**SITZUNG DES BAU-, UMWELT- UND
VERKEHRSAUSSCHUSSES**
12. Februar 2019

- 10 Teiländerung des Bebauungsplans Nr. 29 für das Geviert Pentenrieder Straße – Bergstraße – Rosenstraße – Ludwigstraße, im Verfahren nach § 13a BauGB
- a) Abwägungsbeschluss zu den während der öffentlichen Auslegung (§ 3 Abs. 2 BauGB) und Beteiligung der Behörden und sonstiger Träger öffentlicher Belange (§ 4 Abs. 2 BauGB) eingegangenen Stellungnahmen
 - b) Beschluss über das weitere Verfahren

11 Änderung des Bebauungsplans Nr. 31 für den rückwärtigen Bereich südlich der Pentenrieder Straße im Verfahren nach § 13a BauGB

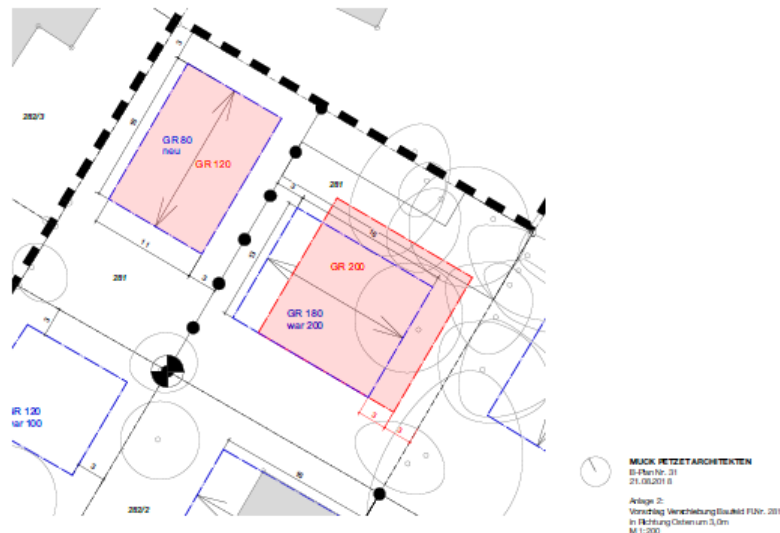
Die im Plan vorhandene - das Grundstück teilende Knödellinie können wir nicht nachvollziehen - es gibt unseres Erachtens keinen städtebaulichen Grund für eine solche Differenzierung an dieser Stelle.
